Keuringsverslag van een elektrische laagspanning- en zeer lage spanningsinstallatie

NIET CONFORM

Datum keuring: 29/10/2026

Straatnaam Krevelhoek
Huisnummer 53
Busnummer
Postcode 9420
Gemeente Erpe-Mere
Land België

Afbeelding schakel- en verdeelbord:

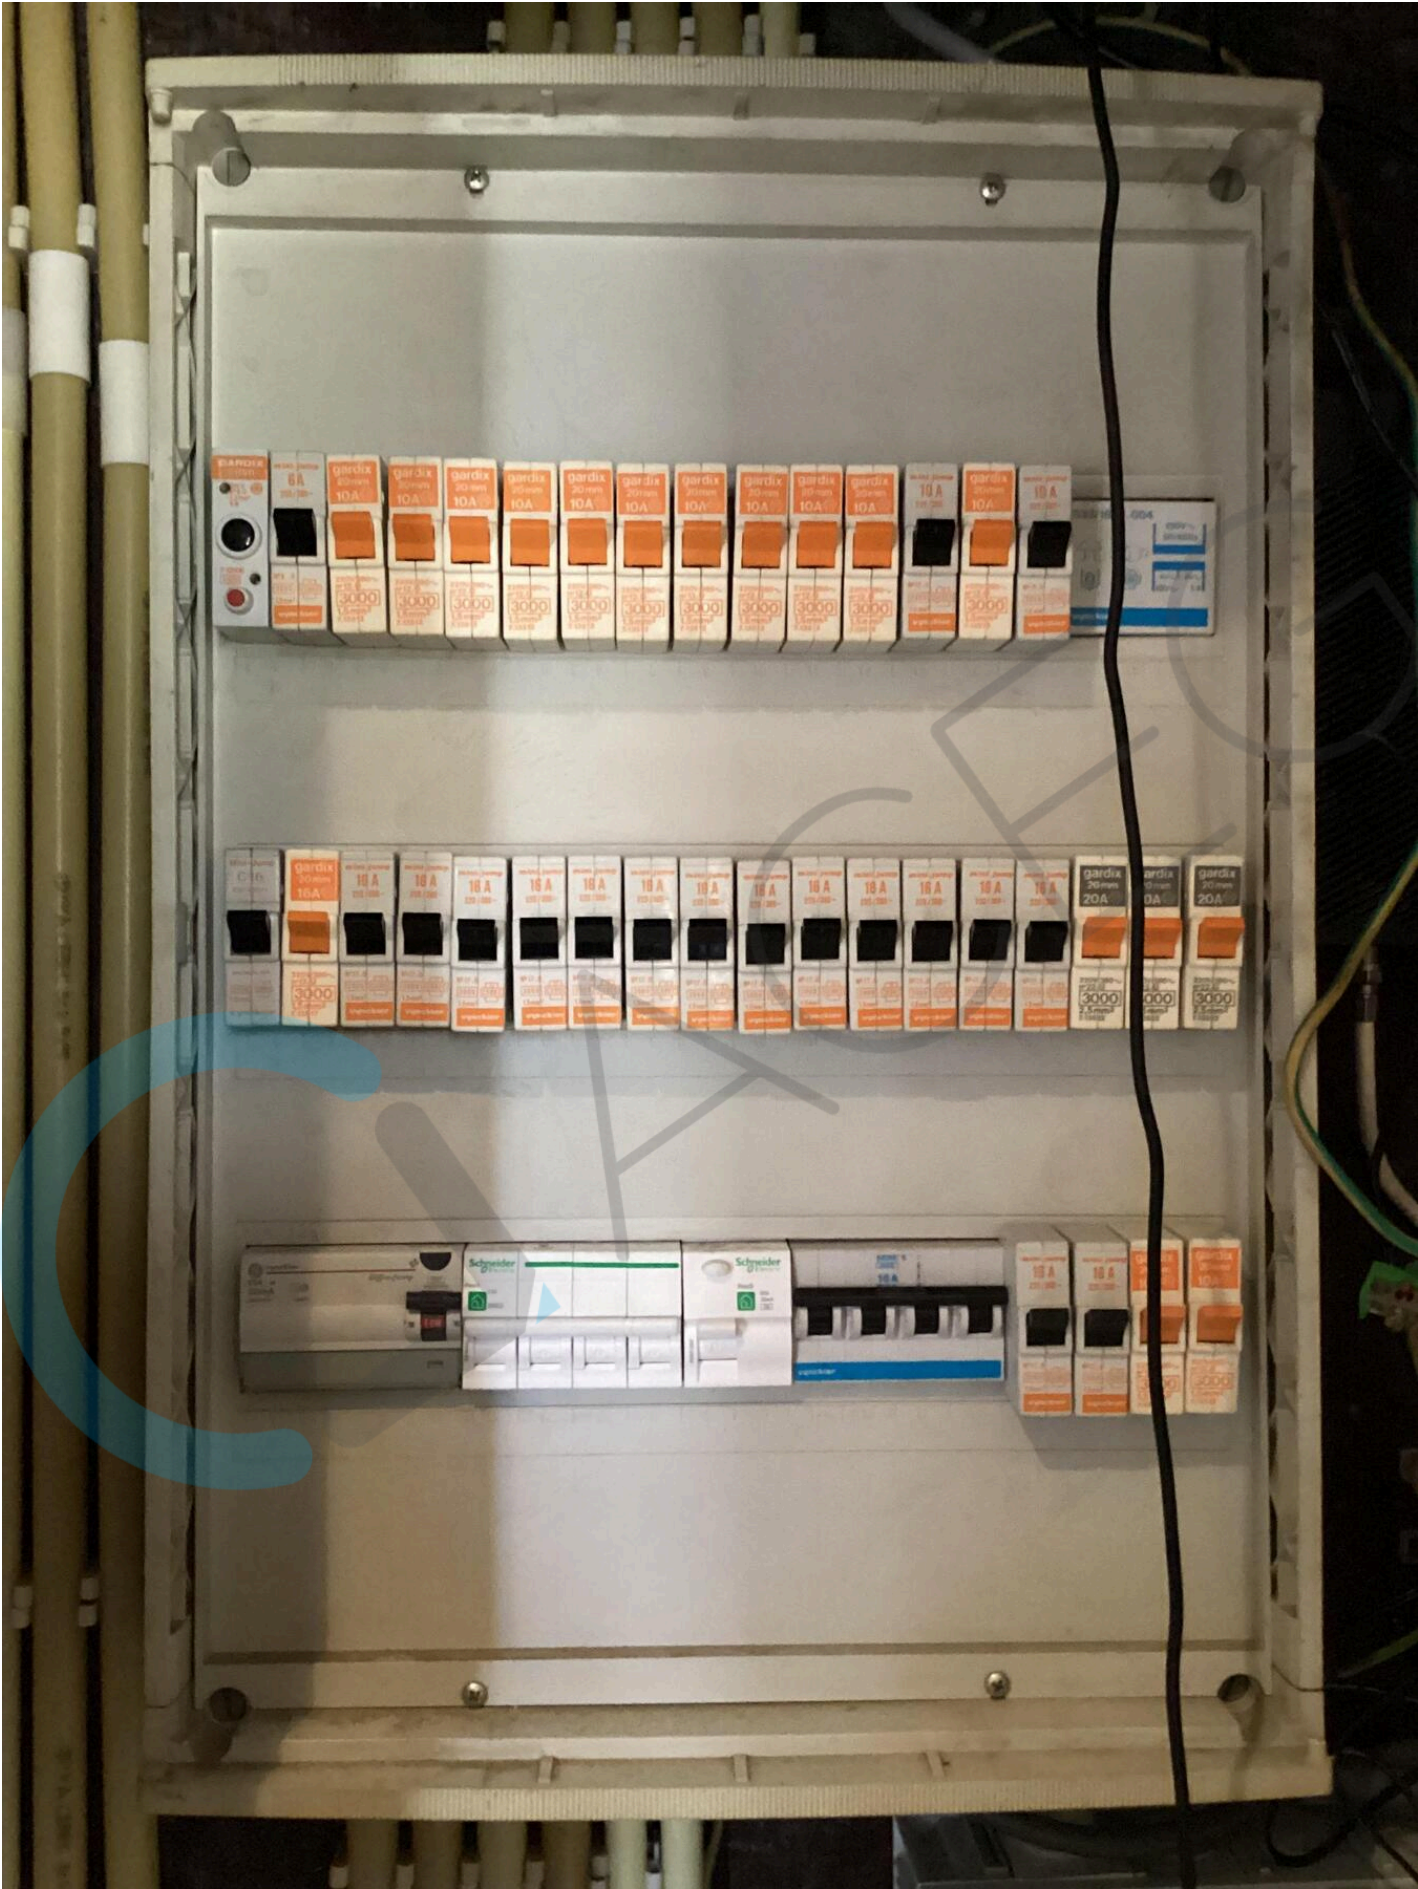
- I1.02 Eéndraadschema van de installatie komt niet overeen met de werkelijkheid. (Boek 1 Afdeling 2.12 - 2.13 en 3.1.2)
- I1.03 Situatieschema van de installatie is niet aanwezig. (Boek 1 Afdeling 2.12 - 2.13 en 3.1.2)

- I5.02 Elke elementaire stroombaan moet met een hoofdletter aangeduid worden. Elk lichtpunt, contactdoos, moeten genummerd worden in volgorde gezien vanaf de beschermingsinrichting tegen overstroom. (Boek 1 onderafdeling 3.1.2.1.)

- I9.02 Loshangende schakelaars, contactdozen en/of aftakdozen dienen degelijk bevestigd te worden. (Boek 1 Afdeling 1.4.1. & 1.4.2)
- I9.07 Niet alle contactdozen op LS zijn kinderveilig conform NBN C 61-112-1:2017. (Boek 1 Onderafdeling 1.4.2.3. en 5.3.5.2.)

- N18 De isolatieweerstand kon niet gemeten worden. Deze dient groter te zijn dan 0,5Mohm.
- N22 De elektrische installatie is grondig na te zien en conform te maken volgens de voorschriften van het AREI boek 1.

- Keuken
- Bord kon niet open
